2022年6月2日  
東北電力株式会社

女川原子力発電所 周辺監視区域境界の変更に伴う原子炉設置許可申請書、  
廃止措置計画認可申請書および原子炉施設保安規定の取扱いについて

[変更後] 発電所一般配置

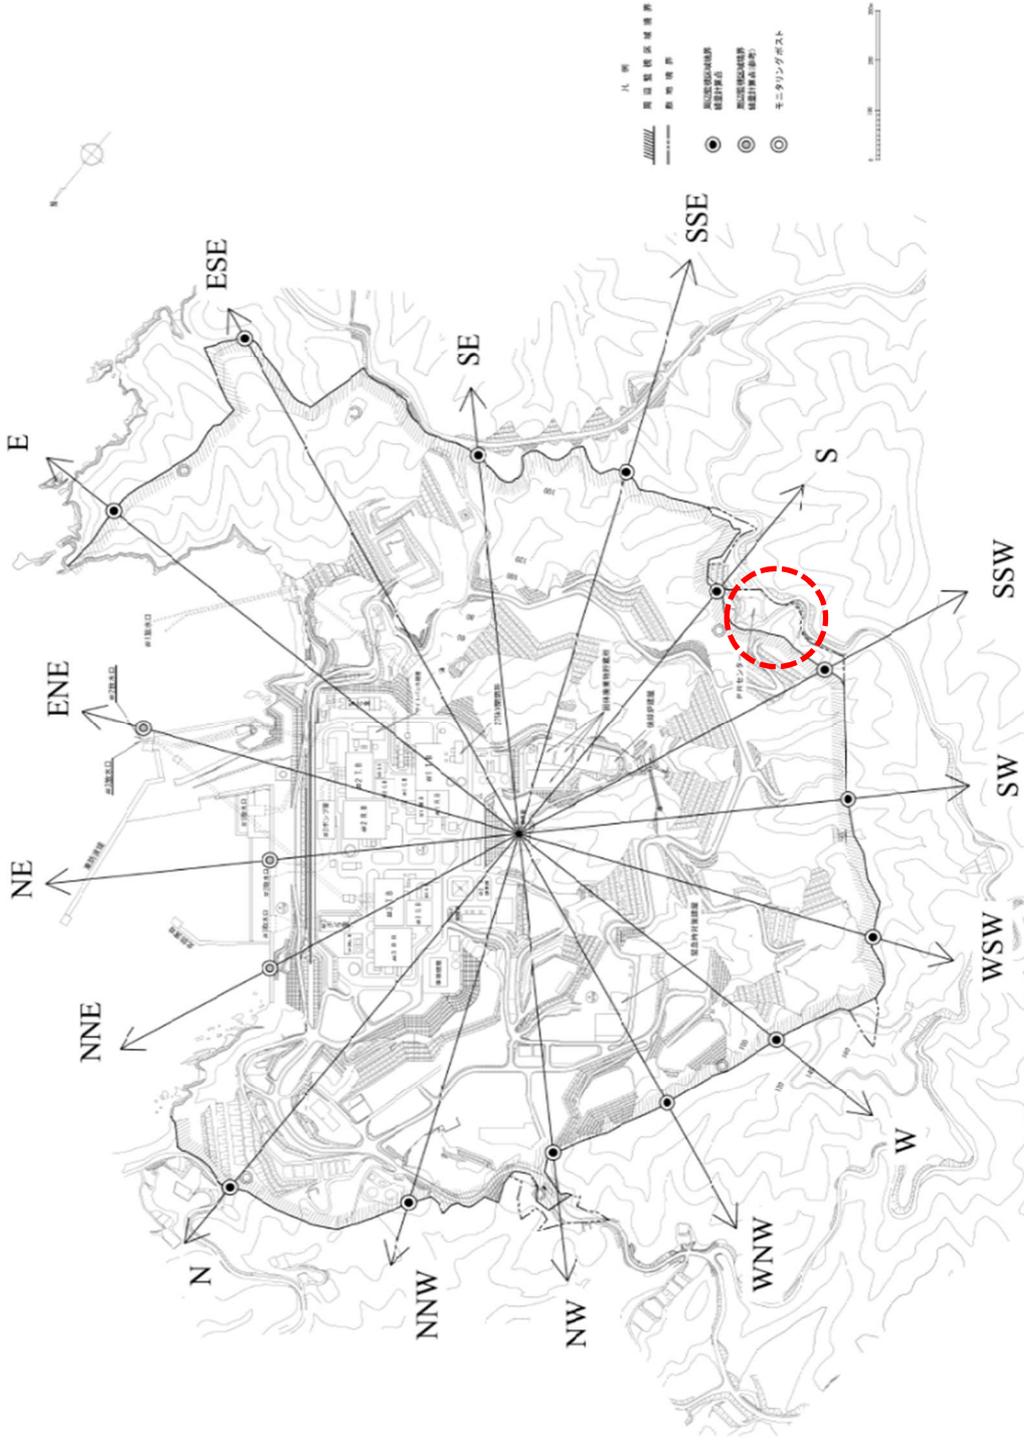
土捨場の確保に併せて周辺監視区域境界の一部を変更する。（添付資料1，2および3参照）

※廃止措置計画についても本図を基に変更予定

2号炉 設置許可 添付書類九 第5.1-1 図 線量計算地点図

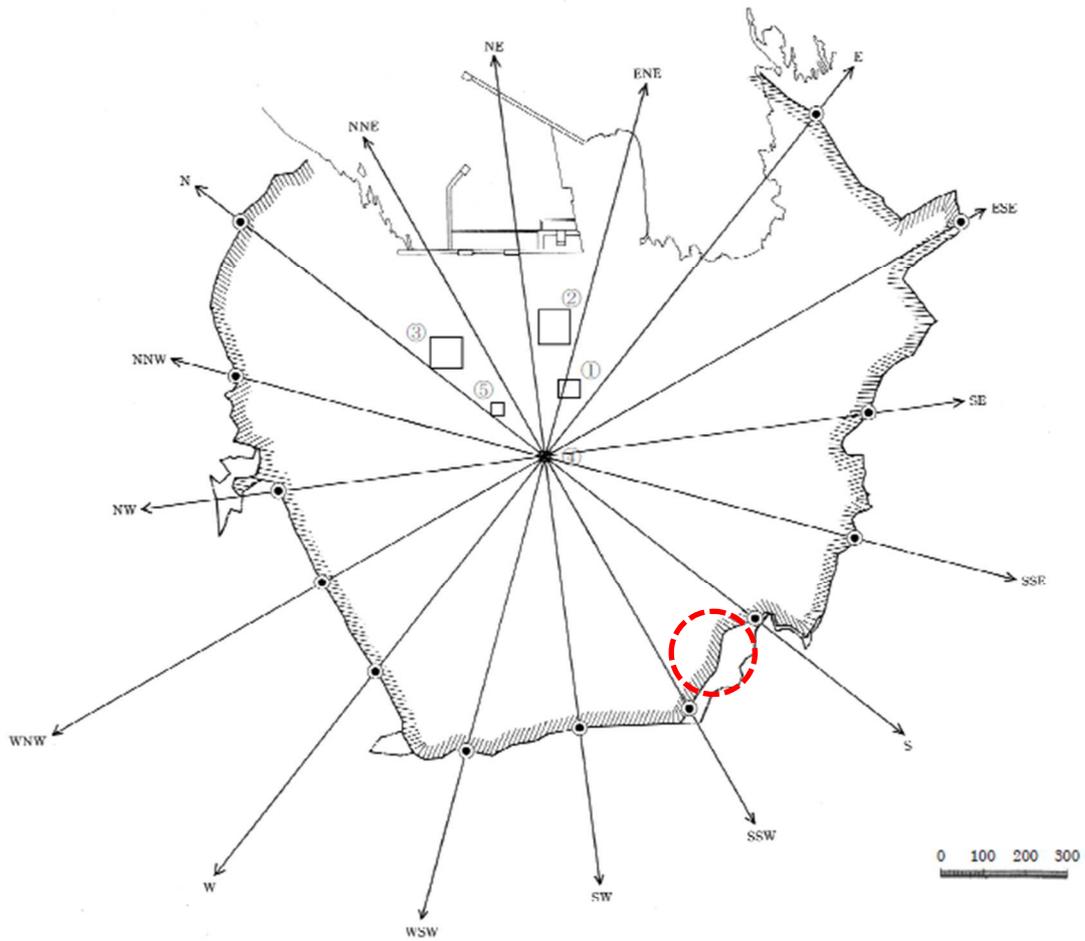
線量計算地点は、1号炉排気筒を中心に16方位に分割した陸側13方位の周辺監視区域境界となっているが、今回の周辺監視区域の変更は計算地点に係わらない箇所であることから、線量計算地点に変更はなく、線量評価に影響を与えるものではない。（添付資料4参照）
